Комментарии к рендерам

20.09.2017

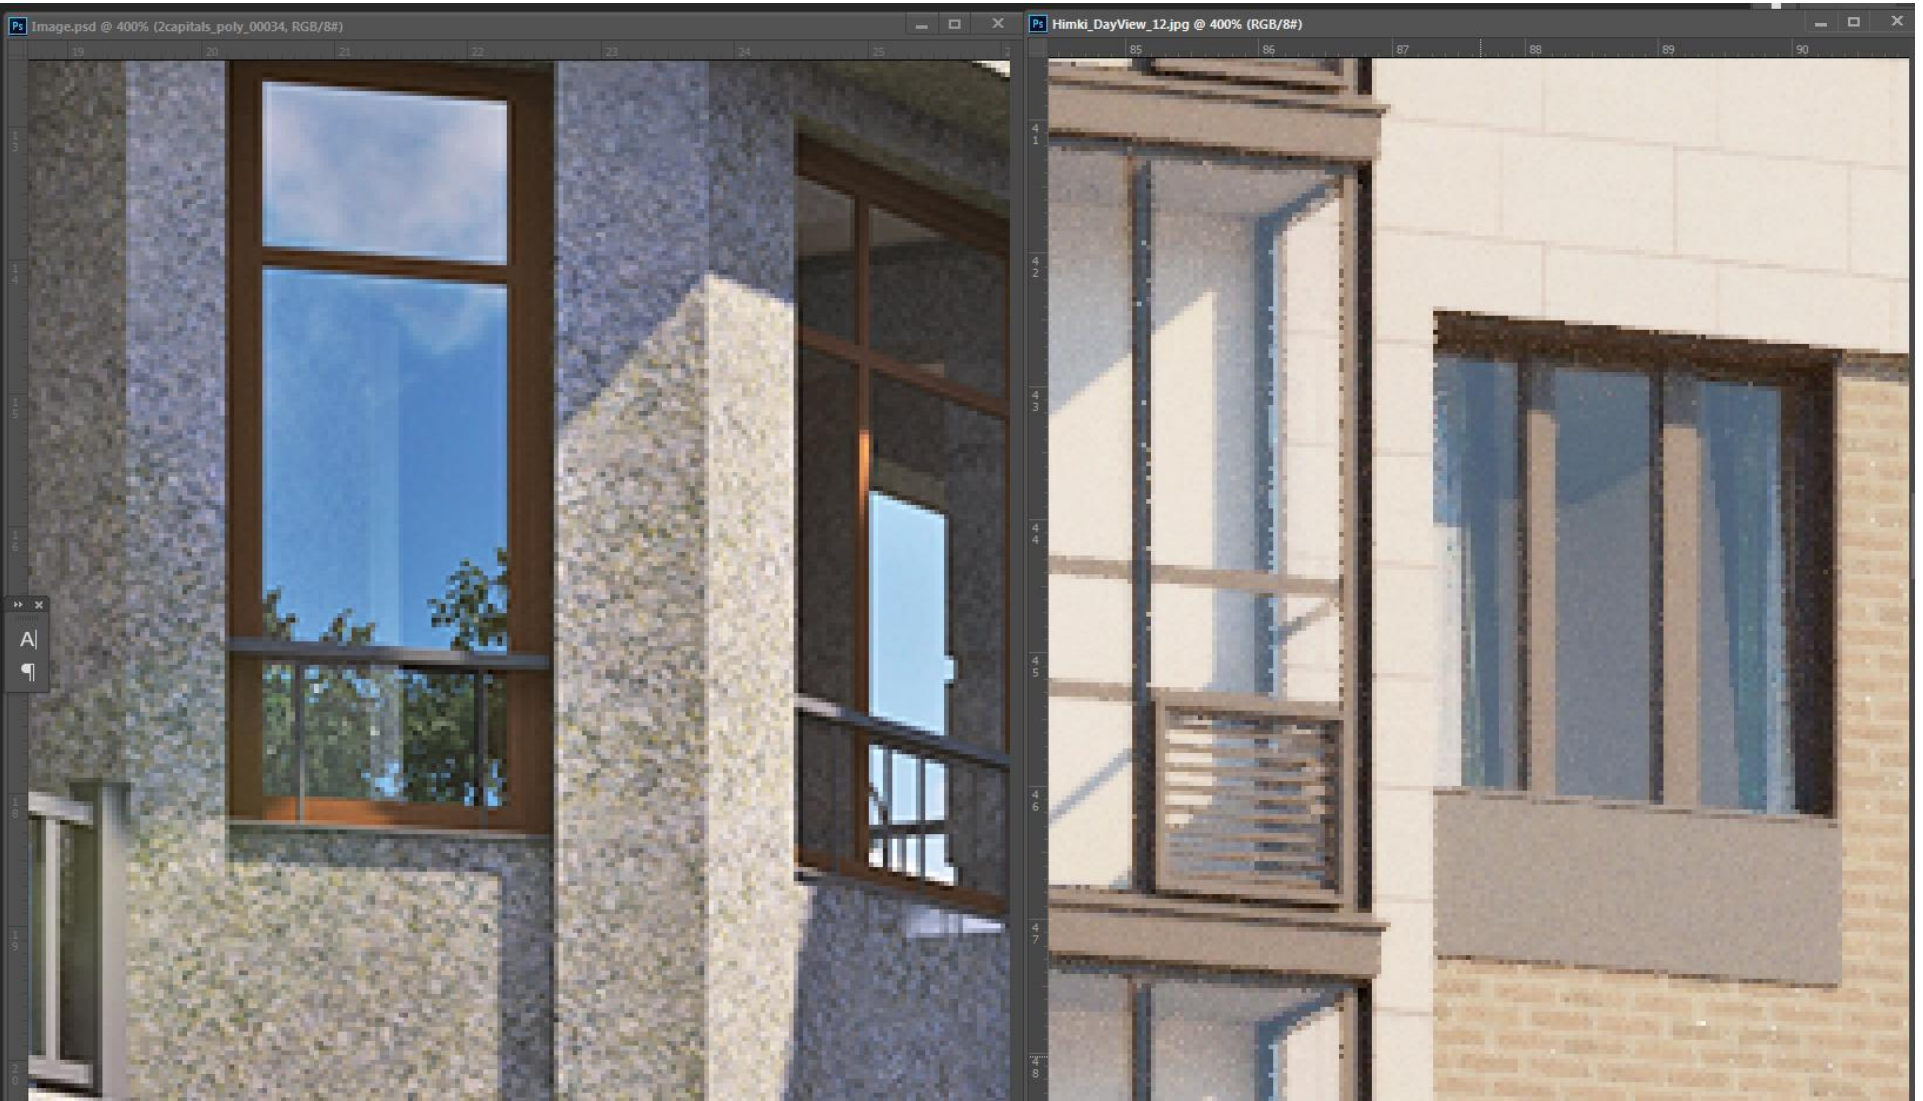
Что с шумом и вообще с качеством на всех рендерах?

Слева рендер Art3d дремучих годов.

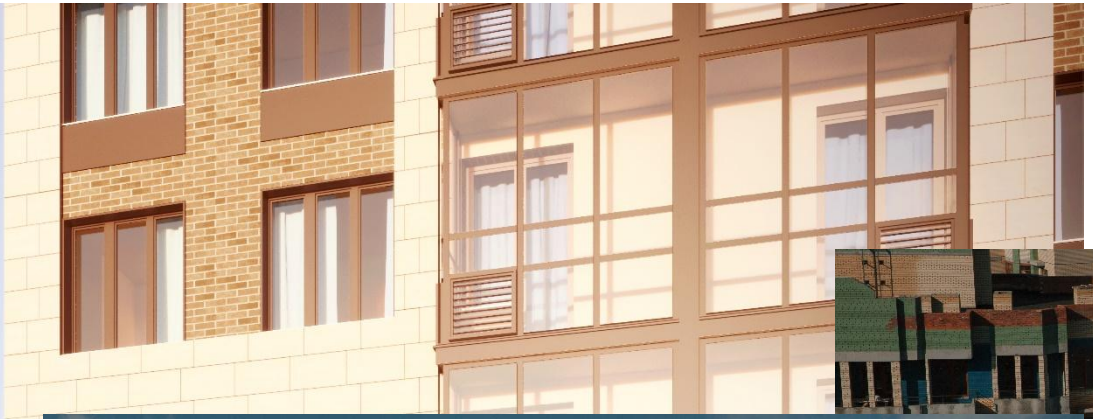
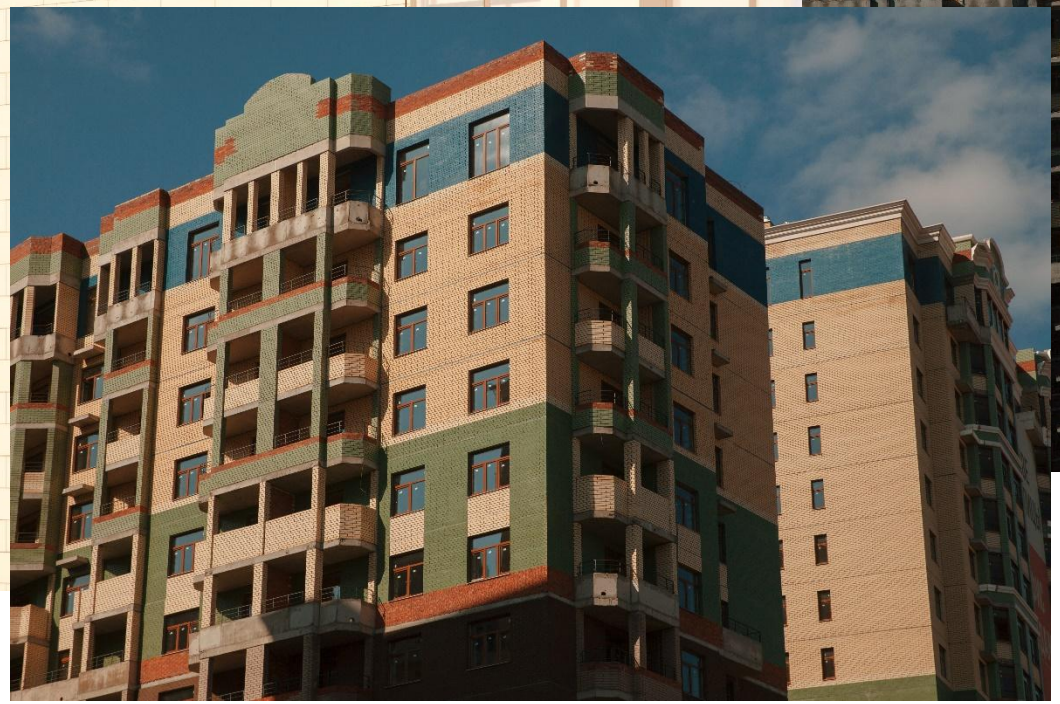
1. Уменьшить «шум» кирпичной кладки дом 15.1
